## **Einsprache der Grünen Steffisburg**

**Friedhof Steffisburg, Parzelle Nr. 1358 an der Scheidgasse 25, ZÖN Nr. 3**

**Abbruch best. Einfriedung, Fällen von Bäumen und Erweiterung Parkplatz**

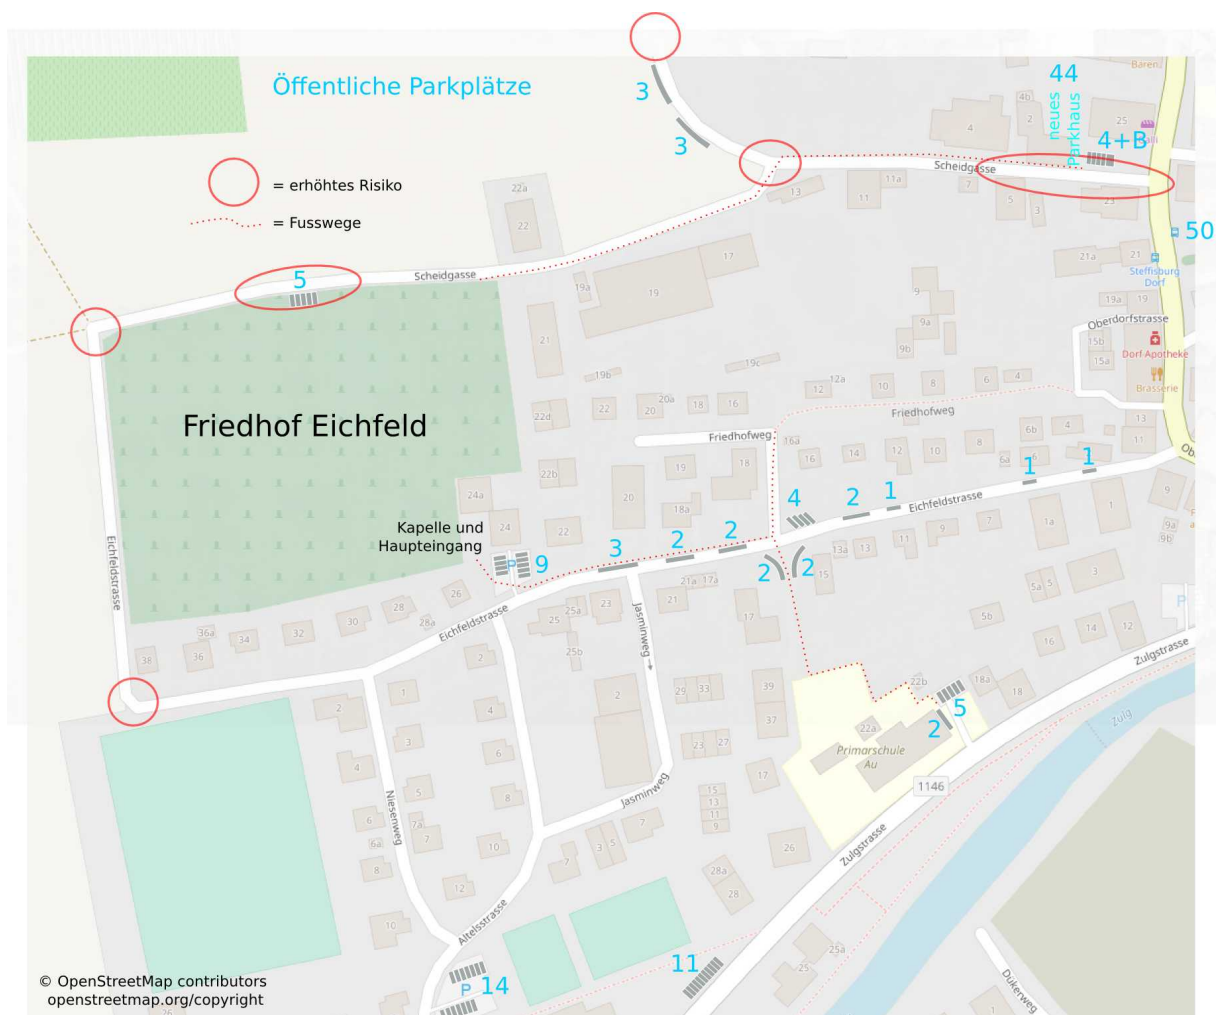
**Zu 1.** Es gibt **schon heute genügend Parkplätze** beim Friedhof. Zu den existierenden **5 PP** im Norden (2 davon für die Esther Schüpbach Stiftung reserviert) und **9 PP** beim südöstlichen Haupteingang, sollen 17 weitere PP im Norden erstellt werden. Der Kanton Bern hat offenbar keine Empfehlungen für die Anzahl PP bei Friedhöfen; die Stadt Zürich empfiehlt 1 PP pro 5000 m<sup>2</sup> Friedhofsfläche, davon 90% für BesucherInnen ([stadt-zuerich.ch/content/dam/stzh/zed/Deutsch/taz/Fachunterlagen/Publikationen\\_und\\_Broschueren/rechtliches/Richtwerte\\_Spezielle\\_Nutzungen.pdf](http://stadt-zuerich.ch/content/dam/stzh/zed/Deutsch/taz/Fachunterlagen/Publikationen_und_Broschueren/rechtliches/Richtwerte_Spezielle_Nutzungen.pdf)). Der Friedhof Steffisburg hat 22544 m<sup>2</sup>, macht also total 6 PP nach dieser Berechnung. Es gibt aber mit den 14 existierenden PP schon über das Doppelte davon. Zusätzlich stehen für grössere Verkehrsaufkommen, bei wenigen Grossabdankungen von prominenten oder jung verstorbenen SteffisburgerInnen, folgende öffentliche Parkplätze zur Verfügung, alle in ähnlicher oder kürzerer Distanz als die **315 m zur Bushaltestelle Steffisburg Dorf**:

- **20 PP** entlang der Eichfeldstrasse in Entfernungen zum Haupteingang von 60 m bis 270 m, durchschnittlich 140 m.
- **6 PP** im Norden, durchschnittlich 180 m zum nordöstlichen Eingang.
- **14 PP** im Parkplatz Musterplatz, durchschnittlich 200 m zum Haupteingang.
- **7 PP** beim Schulhaus Au, durchschnittlich 260 m zum Haupteingang.
- **5 PP** am Anfang der Scheidgasse, 270 m zum nordöstlichen Eingang. Einer davon ist als Behindertenparkplatz markiert.
- **11 PP** an der Zugstrasse, durchschnittlich 315 m zum Haupteingang.
- Künftig öffnet das neue Parkhaus am Anfang der Scheidgasse, Eingang 270 m zum nordöstlichen Friedhofseingang. Heute ist es noch nicht in Betrieb, nur als Zugang zu **44 PP unter dem Migros**, aber auf der anderen Seite der Oberdorfstrasse stehen auf dem Dorfplatz heute noch **weitere 50 PP** zur Verfügung.

Total stehen also über **170 öffentliche PP** in der nahen Umgebung zur Verfügung, von diesen ca. **30 in nächster Nähe** und weitere **30 recht nahe**. Sie sind nicht reservierbar, aber ausserhalb von besonderen (z.B. Sport-)anlässen meistens frei. Zusätzlich hat es etwa 30 private PP, die meisten davon bei der Heilpädagogischen Schule, welche nach Absprache teilweise und zeitweise benutzt werden könnten. Bei 3 davon ist dies signalisiert. Zusätzlich gibt es entlang der Eichfeldstrasse geeignete Plätze für mindestens 20 weitere Autos, welche bei ganz ausserordentlichen Grossabdankungen durch die Polizei bzw. einen Ordnungsdienst temporär freigegeben werden könnten.
